ACOMPANHAMENTO DAS OBRAS PÚBLICAS

Órgão / entidade	**RIOURBE**
Data da 9ª visita	**10/11/2015**
Contrato selecionado	**Contrato nº 066/2013 -** Obras de construção do Centro de Tênis dos jogos Olímpicos e Paraolímpicos Rio 2016, localizado no Parque Olímpico da Barra da Tijuca, composto por 16 quadras entre permanentes e temporárias, sendo 3 arenas de 10, 5 e 3 mil lugares, 7 quadras de 250 lugares e 6 quadras de aquecimento, incluindo operação e manutenção antes, durante e após a realização dos eventos.
Critérios da seleção	Relevância do objeto, obra para realização das Olimpíadas de 2016
Equipe	Giovana Espolador Chaves Auditor de Controle Externo - Engenheira Matrícula nº 40/901.654 Maria Claudia Lameira Garcia Assessora Matrícula: 90/901.927

RELATÓRIO DA 9ª VISITA – DIA 10/11/2015

OBJETO: Obras de construção do Centro de Tênis dos Jogos Olímpicos e Paralímpicos Rio 2016, localizado no Parque Olímpico da Barra da Tijuca, composto por 16 quadras entre permanentes e temporárias, sendo 3 arenas de 10, 5 e 3 mil lugares, 7 quadras de 250 lugares e 6 quadras de aquecimento, incluindo operação e manutenção antes, durante e após a realização dos eventos.

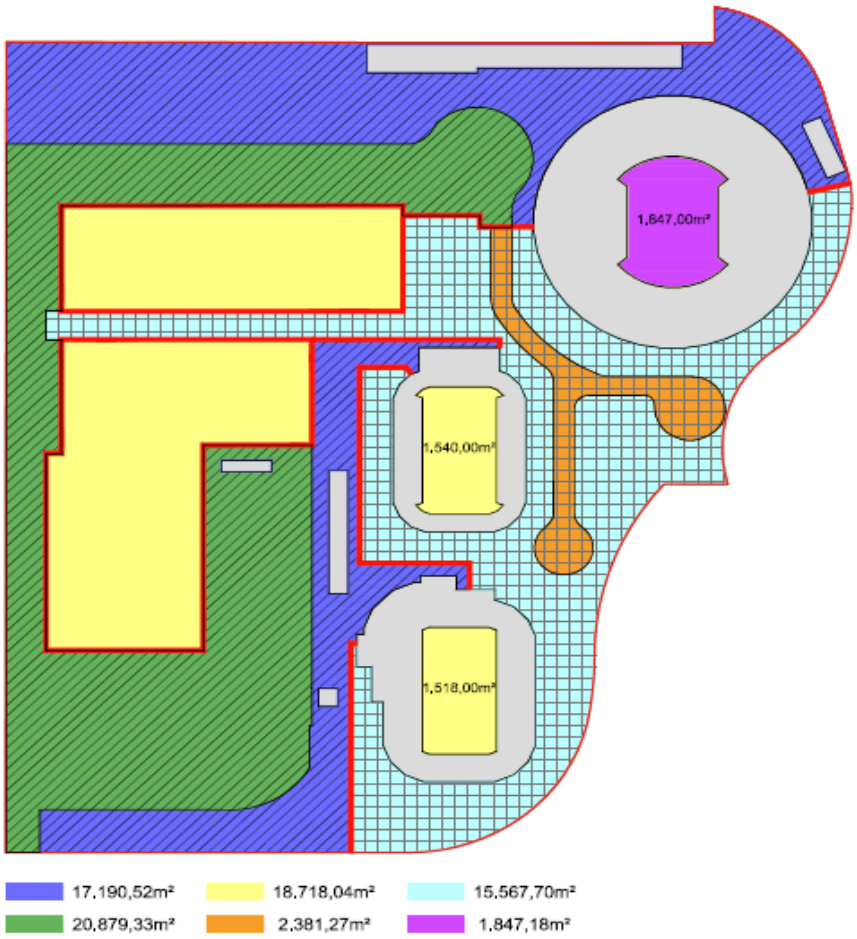
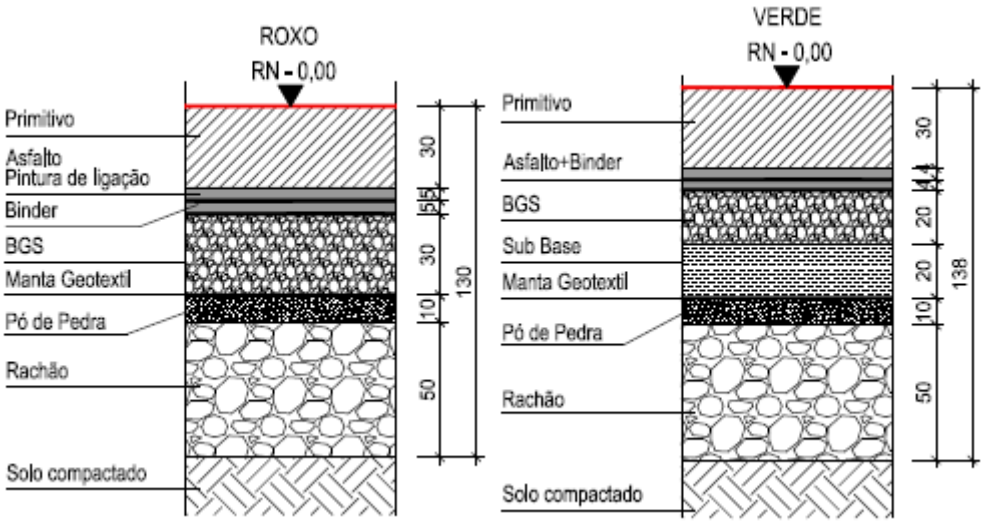
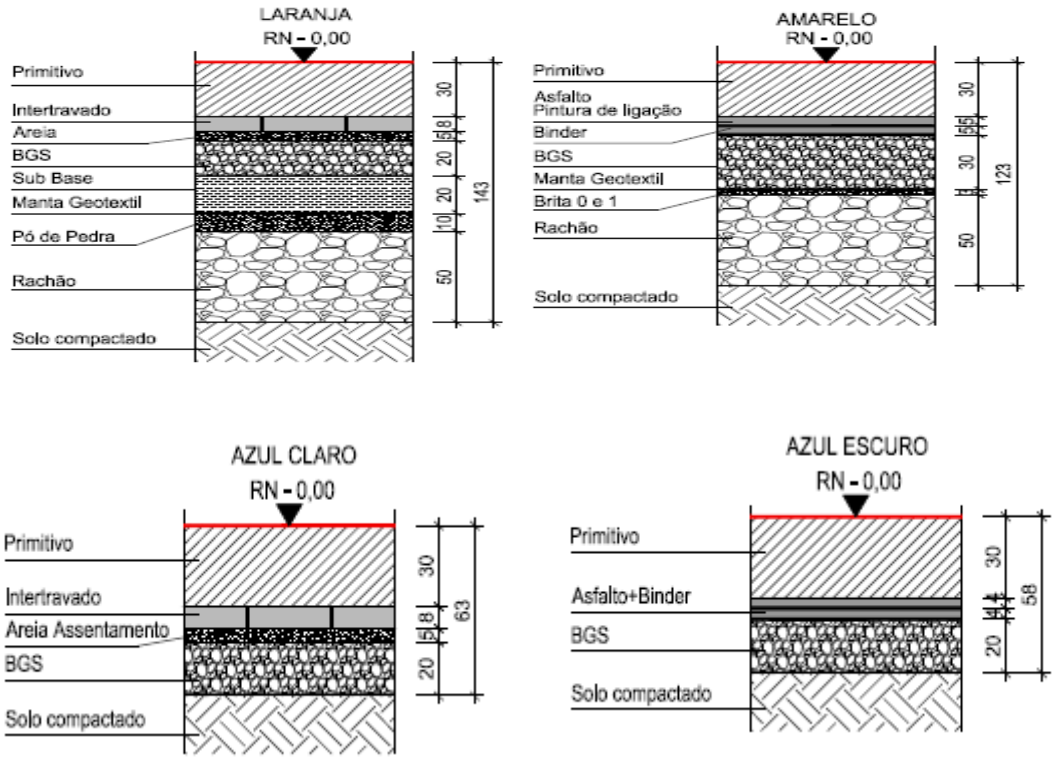
Em análise conjunta à planilha da Área Externa vigente após o 9º T.A e ao último projeto de pavimentação fornecido pela Riourbe (conforme áreas e perfis do terreno copiados a seguir), foi possível identificar algumas divergências que deverão ser justificadas.

A tabela a seguir compara os quantitativos calculados considerando as áreas e camadas de projetos indicadas anteriormente com os quantitativos indicados na planilha do orçamento da Área Externa:

Item de Serviço	Descrição	Quantidade de orçamento	Quantidade de projeto
BP 05.05.0025	Base de brita graduada	19.389,35 m³	15.901,77 m³
BP 10.20.0350	Revestimento intertravado com peças (blocos) de concreto com cimento..	26.150 m²	17.948,97 m²
BP 10.05.0656	Revestimento de concreto betuminoso usinado a quente, com 8cm de espessura	38.069,85 m²	18.860,86 m²

2ª Resposta da Riourbe (Anexo 07 da 9ª Visita): Informamos que ocorreram várias modificações no projeto de pavimentação, visando sua otimização e economicidade. Encaminhamos em anexo, a última revisão do projeto e a planilha da memória de cálculo com as informações dos itens questionados de pavimentação.

Quanto ao item BP 10.20.0350 (Revestimento intertravado), a memória indica um quantitativo de 17.948,97; portanto, idêntico ao apurado pelo TCMRJ. Entretanto, a planilha vigente após o 10º T.A indica que o mesmo foi zerado e substituído pelo item novo IE00018844 (Piso de Concreto intertravado, 30x10x8 cm (h= 8 cm) , retangular, cantos retos, cor cinza natural, com resistência a compressão >ou= 35Mpa) com um quantitativo de 19.582,34 m².

Quanto ao item BP 10.05.0656 (Revestimento de concreto betuminoso usinado a quente, com 8cm de espessura), embora a memória da jurisdicionada indique uma área de 20.879,33 m² (referente a área indicada em cor verde escuro no projeto fornecido pela Riourbe), verifica-se que a planilha vigente após o 10º T.A indica um quantitativo de 38.069,85 m².
